广东南华工商职业学院清远校区园林道路改造项目

(项目编号: JG2023-1174) 招标澄清答疑纪要

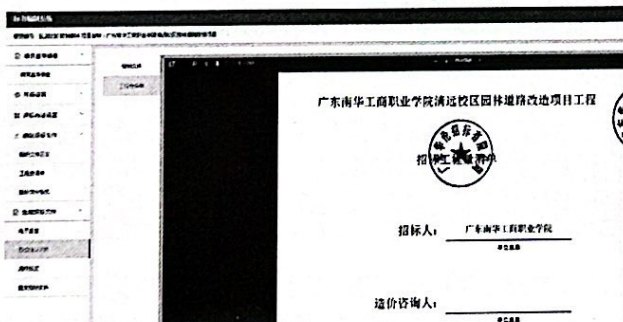
1、COS 文件上传显示清单结构有误,请复核。

答: 本项目编制电子招标文件工程量清单是根据造价咨询单位提供工程量清单 COS 文件编制, 编制过程未出现有误提示, 后台显示文件及盖章正常。

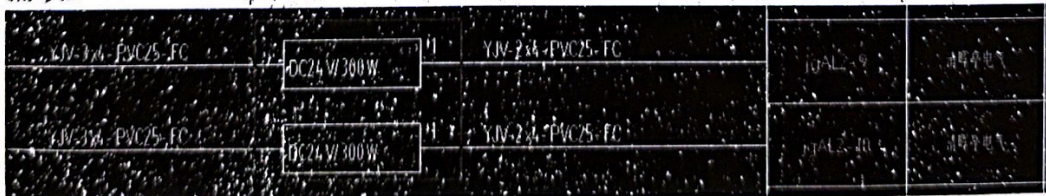
1、电施图号 DS-06 中显示清晖亭电气部分有 2 个“变压器 DC24V/300W”，清单漏项。

答：(1) 尚德水景景墙分部，清单序号 7 “变压器 DC12V/200W” 工程量调整为 0，该清单项删除。

(2) 总平电气分部，新增“变压器 DC24V/300W”清单项，工程量为 2 台。
